リコール届出一覧表

リコール届出日：平成 30 年 4 月 25 日

リコール届出番号	外 - 2652	リコール開始日：平成 30 年 4 月 25 日	
届出者の氏名又は名称	プジョー・シトロエン・ジャポン株式会社 代表取締役 クリストフ プレヴォ (製作国： フランス共和国) (製作者名： オートモビル・プジョー) (問い合わせ先：0120-840-240 プジョーコール) (製作者名： オートモビル・シトロエン) (問い合わせ先：0120-55-4160 シトロエンコール)		
不具合部位 (部品名)	始動装置 (スターター用電源供給配線)		
基準不適合状態にあると認める構造、装置又は性能の状況及びその原因	スターター電源供給ハーネスの取り付けが不適切なため、当該ハーネスが EGRバルブ周辺と接触するものがある。そのため、エンジンの振動等によりハーネスの被覆が損傷し、最悪の場合、短絡して火災に至るおそれがある。		
改善措置の内容	全車両、スターター電源供給ハーネスを点検し、取り付け位置に誤りがあった場合は、正しい位置に変更する。また、被覆が損傷していた場合は当該ハーネスを新品と交換する。		
不具合件数	0 件	事故の有無	0 件
発見の動機	本国からの情報による。		
自動車使用者及び自動車分解整備事業者に周知させるための措置	<ul style="list-style-type: none"> ● 使用者 : 電話・ダイレクトメールにて通知する。 ● 自動車分解整備事業者 : 日整連発行の機関誌へ掲載する。 ● 対策実施済車両 : 対策済車両には、運転者席側ドア開口部のドアロックストライカー付近に外-2652のステッカーを貼付する。

改善箇所説明図

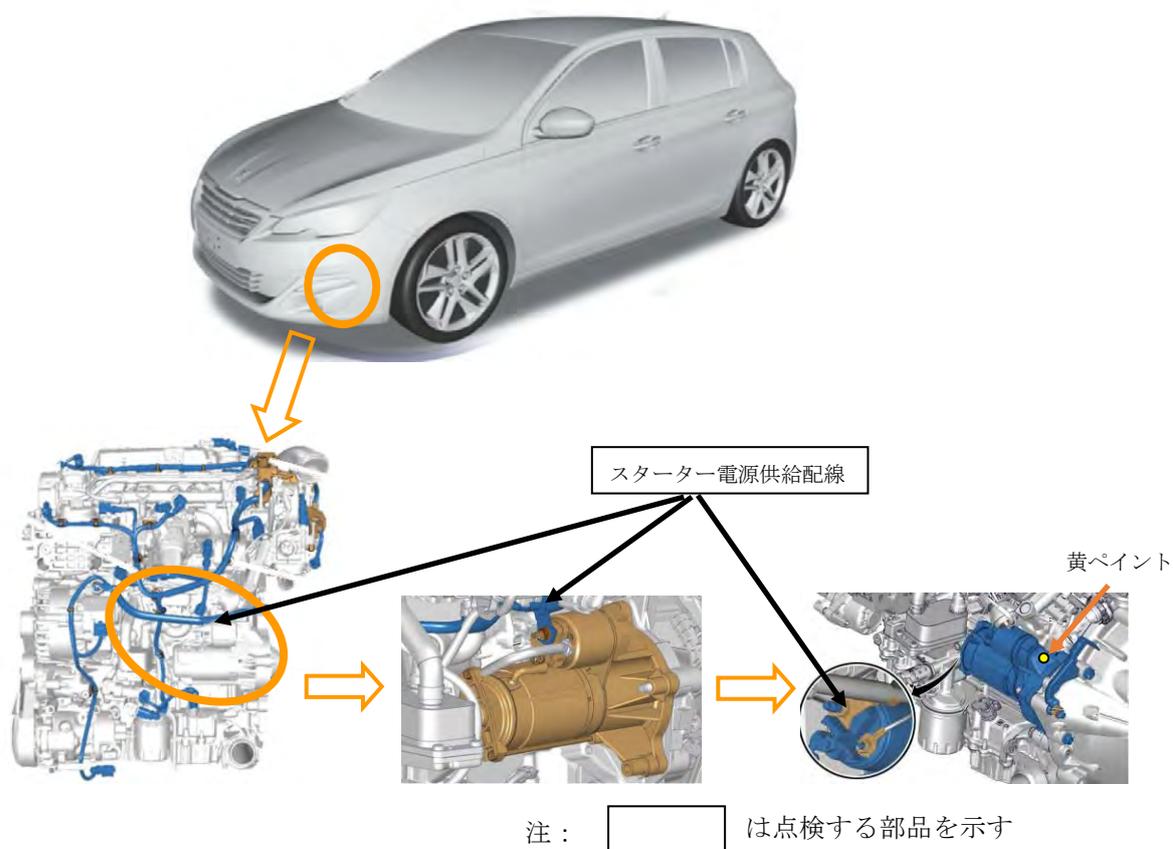
不具合の内容

スターター電源供給ハーネスの取り付けが不適切なため、当該ハーネスがEGRバルブ周辺と接触するものがある。そのため、エンジンの振動等によりハーネスの被覆が損傷し、最悪の場合、短絡して火災に至るおそれがある。

改善措置の内容

全車両、スターター電源供給ハーネスを点検し、取り付け位置に誤りがあった場合は、正しい位置に変更する。また、被覆が損傷していた場合は当該ハーネスを新品と交換する。

識別

エンジンスターター本体に黄ペイントを塗る。
